Dodatek č. 1 ke Smlouvě o dílo

Shora uvedené smluvní strany se dohodly na uzavření dodatku č. 1 (dále jen „dodatek") ke Smlouvě o dílo ze dne 21. 11. 2022, která byla uzavřena se zhotovitelem jako vybraným dodavatelem veřejné zakázky: „**SM/22/327 Havárie Gymnázium, Dobruška – Opravné stavební práce II**“.

ZMĚNOVÝ LIST

Stavba:	SM/22/327 Havárie Gymnázium, Dobruška – Opravné stavební práce II		
Objekt:	Gymnázium Dobruška		
Předkládá:	ELEKTRO MOSEV spol. s r. o.	Datum:	13.12.2022

Zvýšené pódium
Gymnázim Dobruška - 3.NP

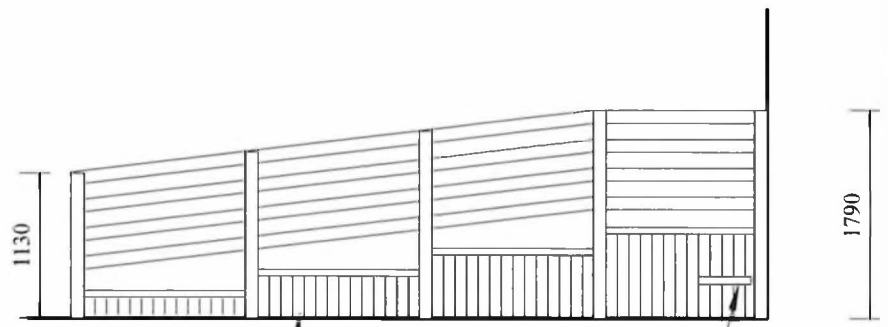
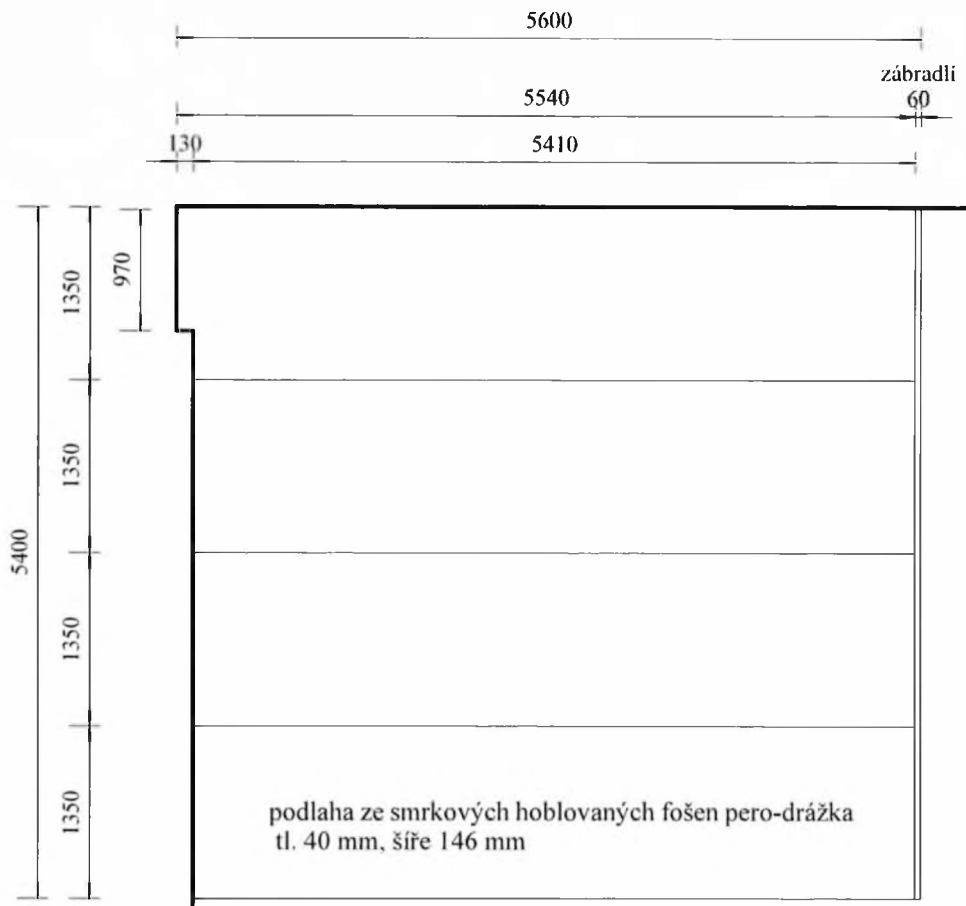
Rozšíření dřevěné zdvojené podlahy (podia) pro lavice

stupňovitá dřevěná zdvojená podlaha (podium) stupně 4x5,5*1,1 m

stupňovitá dřevěná zdvojená podlaha (podium) stupně 4x5,5*1,35 m

V průběhu zpracování výrobní dokumentace uživatel upozornil na nevyhovující hloubku stupňů zdvojené podlahy pro umístění lavic, židlí a přístupového prostoru k židlím v učebně (chemie) s ozn. dle PD 206 ve 3 NP. Původní hloubka stupňů vycházela ze zaměření původního již odstraněného podia. Tato potřeba zvětšení hloubky vznikla v důsledku okolnosti, které zadavatel jednající s náležitou péčí nemohl předvídat při přípravě zadávací dokumentace.

obložení z palubek přesahuje 50 mm
nad podlahu stupně

8x podkladní konstrukce z SM hranolů š. 50 mm
rozteč konstrukce 800 mm

větrací mřížka 400x60 hliník elox
